改善箇所説明図

後輪ブレーキアセンブリ

ホイールシリンダ断面図

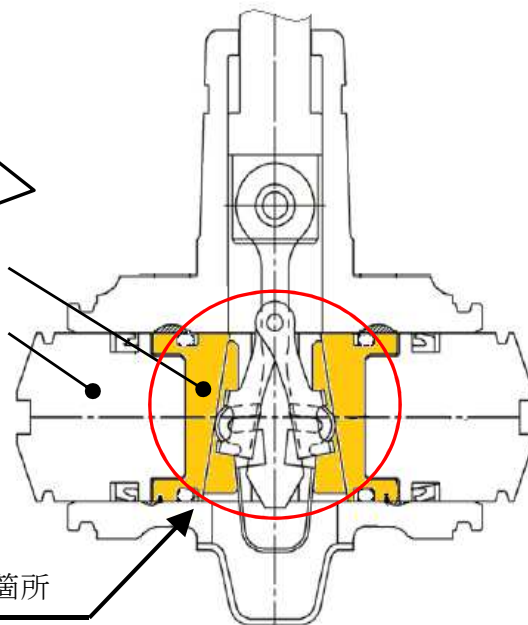
基準不適合発生箇所

中型トラックの後輪ブレーキにおいて、ホイールシリンダのタペットの熱処理方法が不適切なため、当該タペットの強度が不足しているものがある。そのため、タペットがブレーキ作動時の圧力に耐えられず破損し、ホイールシリンダからブレーキ液が漏れて、制動力が低下するおそれがある。

全車両、従来品のタペットを組み込んだ後輪ブレーキアセンブリに交換する。

識別：車両右側後輪ブレーキバックプレートに黄色ペイントを塗布する。
